**AVIS RELATIF À LA PROTECTION
CONTRE LES EVENTUELS EFFETS NOCIFS ET NUISANCES
PROVOQUÉS PAR LES RAYONNEMENTS NON IONISANTS
GÉNÉRÉS PAR DES ANTENNES ÉMETTRICES STATIONNAIRES**

Commune : LIEGE - Exploitant : ORANGE

Référence exploitant : 126L1_1/ 30701L1_2/40701L1_2/50701L1_1

Rapport n° 1030 / 2025

Figure 1 : Vue en plan des lieux de séjour et des points de contrôle

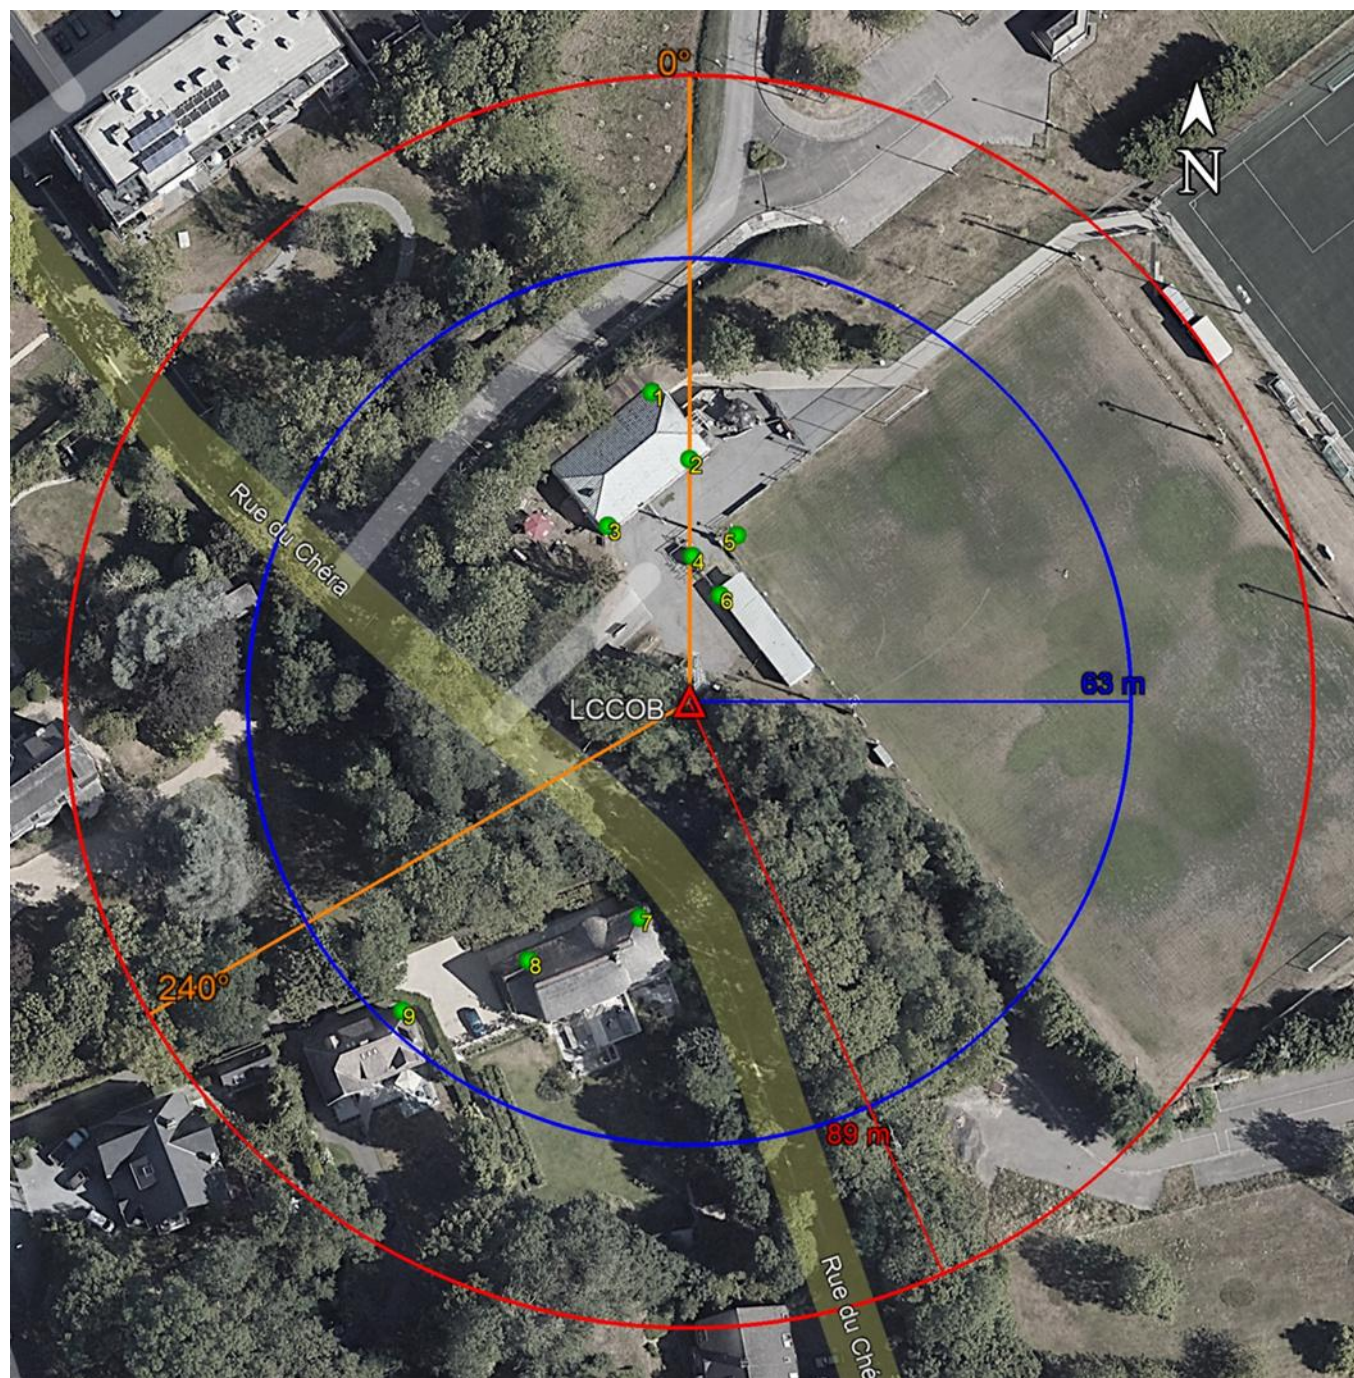
Les fréquences d'émission, la puissance rayonnée par chacune des antennes et leur gain permettent de déterminer le rayon de la zone à analyser. Tout dépassement de la limite par installation est exclu en dehors de cette zone. Le tableau 2 reprend les 35 LS² pour lesquels l'indice d'exposition est le plus élevé. Les différentes colonnes indiquent :

- le numéro du point de contrôle repris sur un des plans de la figure 1;
- le numéro du LS dans lequel se trouve le point de contrôle de la 1^{ère} colonne ;
- l'atténuation d'obstacle prise en compte pour le calcul de l'indice d'exposition dans le LS ;
- le résultat du calcul de l'indice d'exposition.

N° point de contrôle	LS	Atténuation (dB)	Indice d'exposition relatif à la limite par installation IE_i
9	LS9	3,0	0,114
1	LS1	3,0	0,072
5	LS5	0,0	0,053
8	LS7	3,0	0,052
2	LS1	3,0	0,038
4	LS4	3,0	0,037
3	LS1	3,0	0,025
6	LS6	3,0	0,021
7	LS7	3,0	0,012

En ce qui concerne les antennes de l'installation mentionnées dans le tableau 1, la distance maximale à laquelle la limite pourrait être atteinte, à l'extérieur, est égale à 84,7 m. S'il n'y a pas de LS à une distance inférieure, les antennes respectent forcément la limite d'immission.

Dans le cas des LS situés à l'intérieur des bâtiments, une atténuation d'obstacle est prise en compte et il en résulte que la distance maximale à laquelle la limite pourrait être atteinte se réduit à 60,3 m.

Figure 2 : Vue en plan des installations d'antennes dans un rayon de 300 mètres autour de l'installation faisant l'objet de la demande d'avis

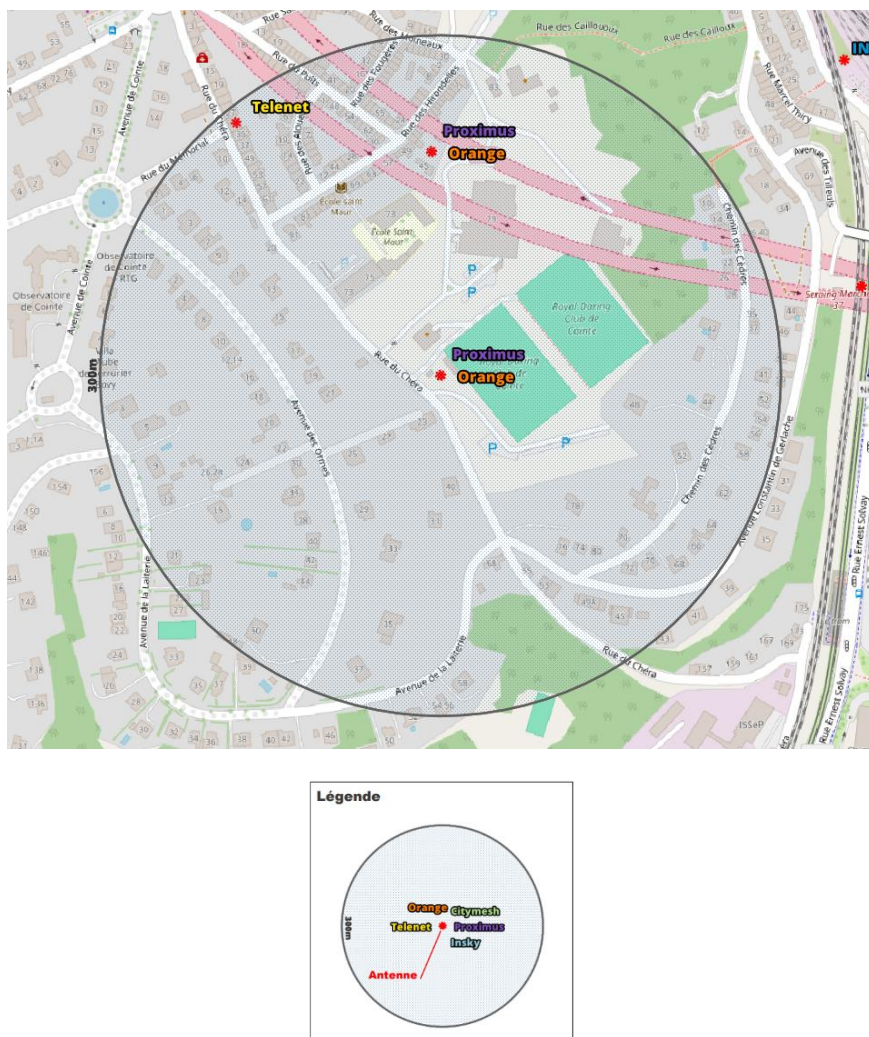
Le plan en projection verticale de la figure 2 indique la localisation des installations d'antennes émettrices stationnaires visées par le décret et situées dans un rayon de 300 mètres autour de l'installation référencée dans le paragraphe 2 et localisée au centre du cercle. Les données de localisation de ces antennes et les avis correspondant sont accessibles via le cadastre en ligne des antennes émettrices stationnaires⁸. Les installations prises en compte dans l'évaluation du respect de la limite cumulative sont les installations d'antennes émettrices déclarées en service par l'exploitant à la date du présent avis, à l'exception de l'installation référencée dans le paragraphe 2 et éventuellement d'autres installations ayant fait l'objet d'une demande d'avis à la même date et qui sont situées à l'intérieur de la zone de 300 mètres de rayon.

- il y a au plus 4 installations d'antennes émettrices stationnaires présentes dans la zone d'évaluation de 300 mètres de rayon représentée dans la figure 2, y inclus l'installation référencée dans le paragraphe 2 : la limite cumulative définie à l'article 4, §2 du décret est nécessairement respectée dans les lieux de séjour à l'intérieur de la zone d'évaluation de 300 mètres de rayon ;
- il y a exactement 5 installations d'antennes émettrices stationnaires présentes dans la zone d'évaluation de 300 mètres de rayon représentée dans la figure 2, y inclus l'installation référencée dans le paragraphe 2 et il existe, pour 3 ou 4 de ces installations, un avis attestant le respect de la limite abrogée de 3 V/m : la limite cumulative définie à l'article 4, §2 du décret est nécessairement respectée dans les lieux de séjour à l'intérieur de la zone d'évaluation de 300 mètres de rayon ;

- c) dans tous les autres cas, il a été vérifié que la limite cumulative définie à l'article 4, §2 du décret n'est pas dépassée dans les lieux de séjour sur base du nombre d'installations localisées dans la zone d'évaluation de 300 mètres de rayon représentée dans la figure 2, de leur localisation ainsi que des données inscrites dans la figure 1 et au paragraphe 4 du présent avis et dans les avis attestant le respect de la limite par installation ou de la limite abrogée de 3 V/m relatifs aux autres installations reprises dans la figure 2.

Compte tenu des considérations ci-dessus, il apparaît que l'intensité du rayonnement électromagnétique généré, dans les lieux de séjour situés dans un rayon de 300 mètres autour de l'installation référencée dans le paragraphe 2, par l'ensemble des antennes émettrices stationnaires de l'ensemble des exploitants du même site d'antennes émettrices stationnaires respecte la limite fixée à l'article 4, § 2 du décret.
